Bebauungsplan Nr. 100 mit Grünordnungsplan

Gemeinde Kirchheim b. München

Stellungnahmenbehandlung Beteiligung der Öffentlichkeit
gemäß § 3 Abs. 2 Baugesetzbuch (BauGB)

Stand 21.01.2019

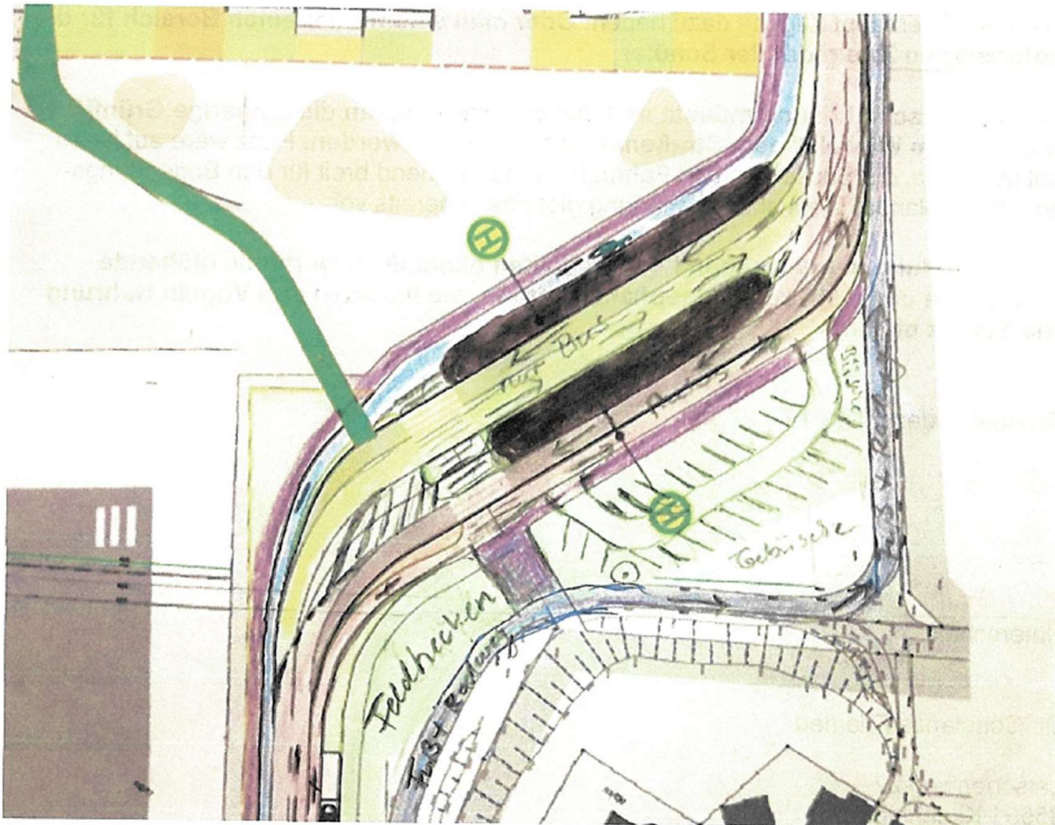
Die geforderte Verbesserung [durch den Neubau des Gymnasiums] bei den Stellplätzen löse auch die neue Tiefgarage nicht, da nur 95 zuzüglich 13 oberirdische Parkplätze geschaffen werden sollen. Die in der Begründung zum Bebauungsplan genannte Zahl von 13 Stellplätzen ist aber mittlerweile überholt, da seit dem 11.11.19 nur noch 10 oberirdische Stellplätze eingeplant sind (?). Es stehen demnach nur 105 Stellplätze zur Verfügung. Allerdings wurden gegenüber früher insgesamt 8 Behindertenparkplätze (3 unterirdisch, 5 oberirdisch) eingeplant, so dass regulär nur noch 97 Stellplätze zur Verfügung stehen gegenüber früher 112.

Ein Minus von 15 „Schul“-Parkplätzen könne der Schlehenring nicht ausgleichen.

Gemäß Stellplatzsatzung seien mindestens 150 Stellplätze für das Gymnasium notwendig.
(...)

Es wird bezweifelt, dass die Reduzierung der Stellplätze im öffentlichen Raum und damit der „Haltezonen“ die Attraktivität von Elterntaxis verringere.
